RESTAURO CONSERVATIVO E RIUSO DELL'EX CARCERE  
GIUDIZIARIO A STRUTTURA RESIDENZIALE  
PER STUDENTI UNIVERSITARI

| Tavola  | PERIZIA SUPPLETIVA E DI VARIANTE N. 02   | Fase<br>Variante 02   |
| V2.PA.05.4  | PROGETTO ARCHITETTONICO  | COODICE CLIP<br>D99D16003530005   |
| Scala   | COMPARATIVA TRA VARIANTI 1 E 2   | COODICE DIS<br>8709987CA4   |

PIANTA PIANO TERZO +13.24 (Sottotetti a quota variabile)

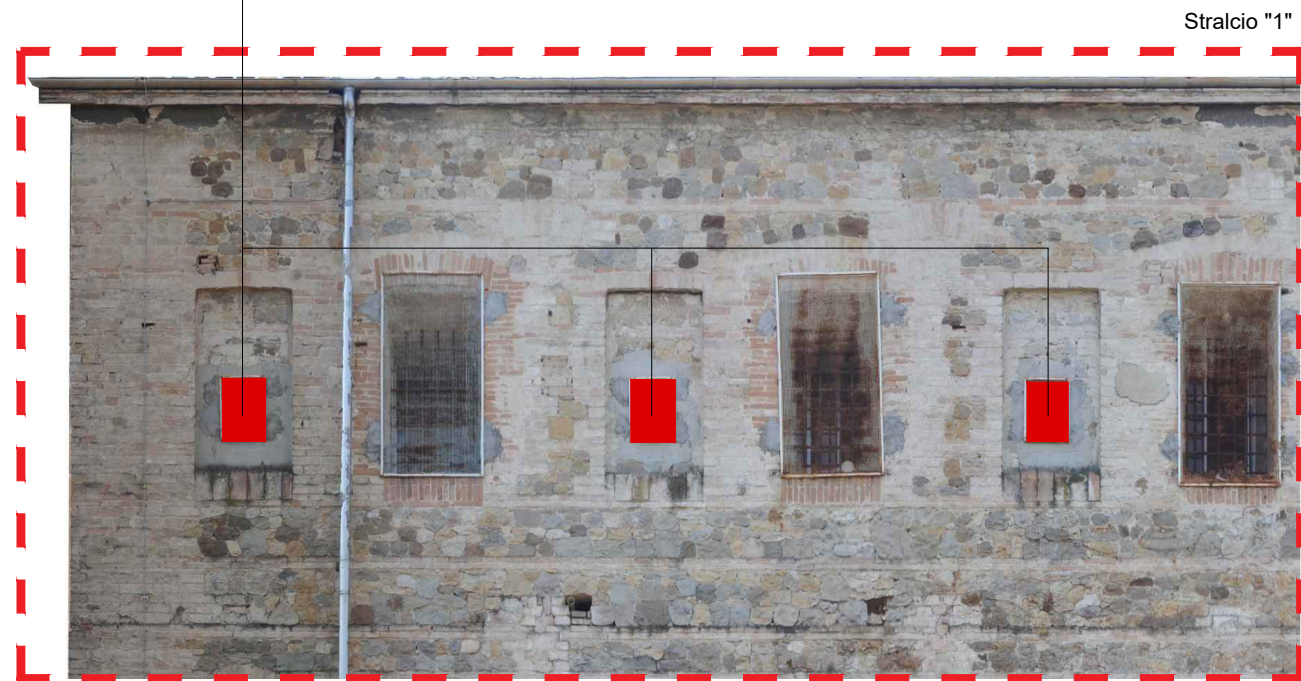
- 1) SI PREVEDE IL TAMPONAMENTO DELLE PICCOLE APERTURE PRESENTI AL SECONDO PIANO;
- 2) DIVERSAMENTE DAL PROGETTO DI VARIANTE 1 NON E' PREVISTA L'APERTURA DI NUOVE FINESTRE.
